V E N D I M

I. **MIRATOHET si pjesërisht e bazuar** kërkesa për rishqyrtim e operatorit ekonomik "Daqa shpk" të datës 22.09.2026 kundër njoftimit për kontratë dhe dosjes së tenderit lidhur me aktivitetin e prokurimit me titull "Sistemi i ujitjes dhe ndërtimi i parkut në Kodrën e Trimave" me nr. të prokurimit 616-26-7531-5-2-1.

P. 2.3. – Te sit. 9 poz. 9.1. AK ka kërkuar si në vijim:

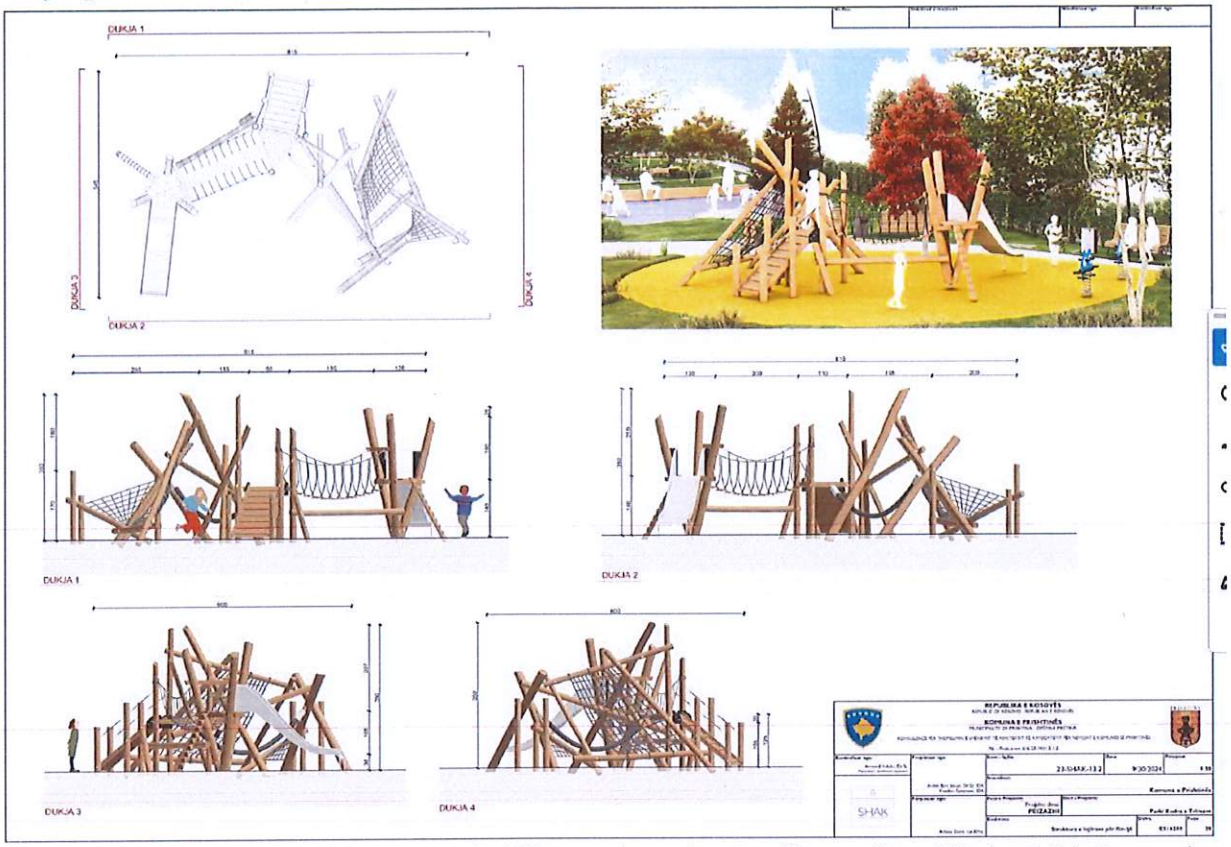
Problemi te ky pozicion qëndron te fakti se teksti në pozicion i referohet detalit të projektit dhe njëkohësisht kërkon luhatëse, ekuilibër, kacavjerrëse, ulëse etj. Në anën tjetër përshkrimi i pozicionit nuk përputhet me detalin e prezantuar nga AK.
Detaji i prezantuar nga AK duket si në vijim:

Në detal nuk ka askund as luhatëse, as ekuilibër, as kacavjerrëse dhe as ulëse. Në detal është paraqitur vetëm një kompleks i lodrave "Climbing" me litar dhe një topogan (rrëshqitëse). Prandaj për të mos krijuar paqartësi nëse çmimi për njësi duhet të ofrohet sipas paramasës apo sipas detajit (të cilat nuk përputhen mes vete edhe pse paramasa i referohet detalit), kërkojmë nga AK që të ndryshoj kërkesën sipas poz. 9.1 duke larguar fjalët "luhatëse, ekuilibruese, luhatëse, ulëse, etj" dhe duke lënë vetëm pjesën tjetër të kërkesës për strukturën e kombinuar të lodrave sipas detalit.

Pretendimi 2 është i bazuar. AK do të korrigjoj paramasën. Lidhur me pretendimin 2.1 do të përcaktojë sasitë dhe njësitë e sakta për pozicionet me nr. 11, 12.2, 13.1, 18.2, 19.2, 21.1, 10.2.12, 16.1, 17.1, 18.8, 10.2.1, 10.2.3 dhe 10.2.5 të paramasës. Lidhur me pretendimin 2.2 do të precizohet njësia matëse nga m^2 në copë. Lidhur me pretendimin 2.3 do të riformulohet kërkesa e DT si vijon "Struktura e kombinuar e lodrave për fëmijë sipas detalit të dhënë".
